ご使用品(サーモバス専用組フタ)と代替品(薄型保温組フタ)の違い

現在ご使用のフタ(サーモバス専用組フタ)から代替品(薄型保温組フタ)にする場合、下記の違いが発生します。

サーモバス専用組フタ・薄型保温フタの違い

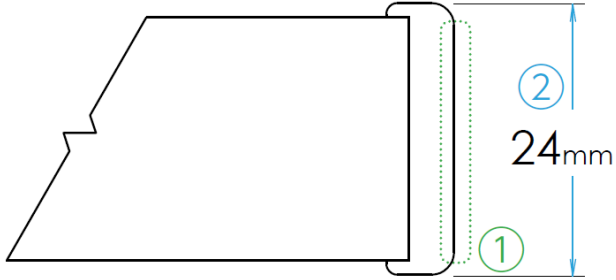
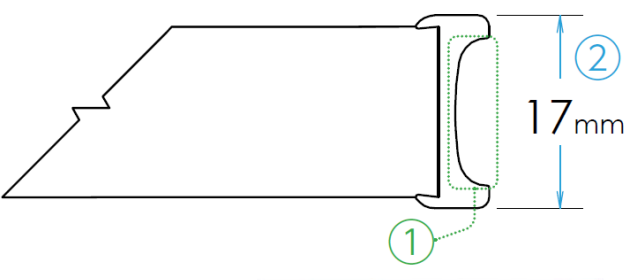
- ・ 厚みが7mm薄くなります。
- ・ 縁の形状が変わります。(指を添える用のくぼみが付きます)
- ・ 表面仕上げの違いにより色味・質感が変わります。(色はどちらもホワイトです)

①縁のくぼみ有りとかくぼみ無し、②厚みが異なります。必ずご確認ください

サーモバス専用組フタ	薄型保温組フタ
 <p>② 24mm</p> <p>①</p>  <p>表面写真</p>	 <p>② 17mm</p> <p>①</p>  <p>縁のくぼみに指を添えることで、持ち上げやすくなっています。</p>  <p>表面写真</p>

※保温性能は現在ご使用のサーモバス専用組みフタと同等です。

※風呂フタフックも現在お使いのものをそのままご利用いただけます。
